## Montážne pokyny k vodiacim kladkám 532 0158 10 a 532 0189 10

**532 0158 10** (stará)  
**532 0189 10** (nová)

Stav 10.2007 (nahrádza 07.2007)  
**INA 0008**  
Technické zmeny vyhradené  
© 2007 Schaeffler Automotive Aftermarket oHG

Obrázok 1: 532 0158 10 (stará verzia)

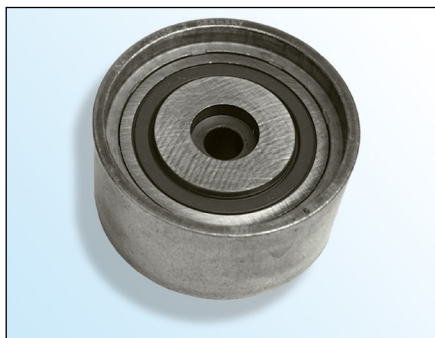
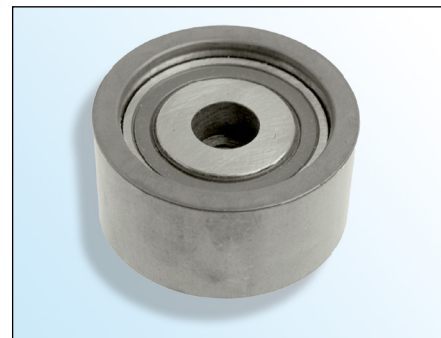
Vodiaca kladka **532 0158 10** bola zamenená za kladku **532 0189 10**.  
Na montáž napínacej kladky **treba** použiť skrutku, ktorá je súčasťou balenia.

Vodiacu kladku **532 0158 10** treba montovať pomocou skrutky s hlavou s vnútorným šesťhranom a dĺžkou závitú **40 mm**.

Vodiacu kladku **532 0189 10** treba montovať pomocou skrutky s hlavou s vnútorným šesťhranom a dĺžkou závitú **30 mm**.

Použitie nesprávnej skrutky môže viesť k poškodeniu motora!
